改善箇所説明図

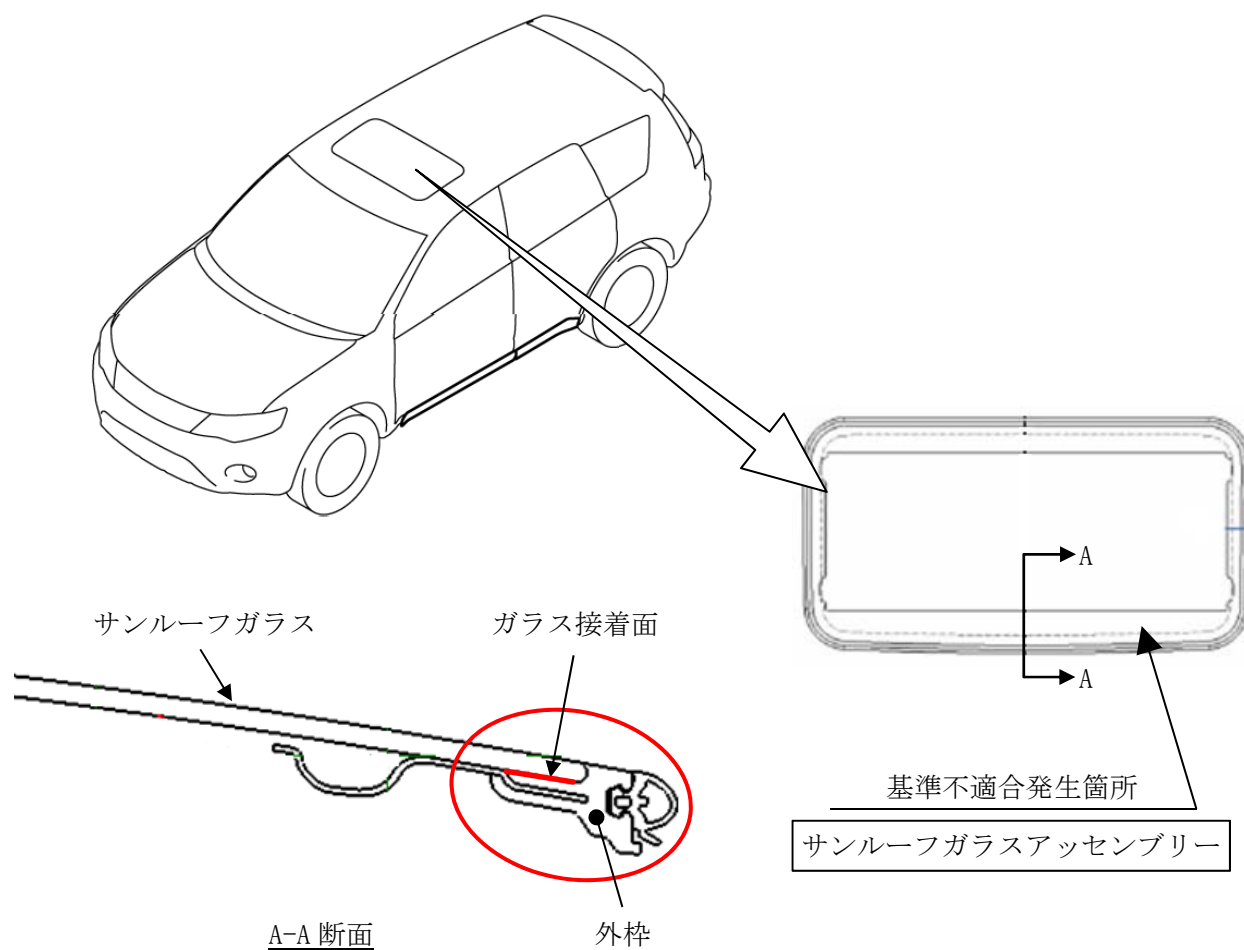
サンルーフ付き車両のサンルーフガラスの外枠部において、樹脂材料の選定が不適切なため、温度・湿度の変化によりサンルーフガラスとの接着力が低下することがある。そのため、そのまま使用を続けると、サンルーフガラスが外枠部から剥離し、最悪の場合、走行中の振動や風圧によってサンルーフガラスが脱落するおそれがある。

全車両、サンルーフガラスアッセンブリーを対策品と交換する。

注：図中の 内は、交換する部品を示す。

識別：サンルーフガラスの運転者席前側の固定スクリュー頭部に、白または黄色ペイントを塗布する。
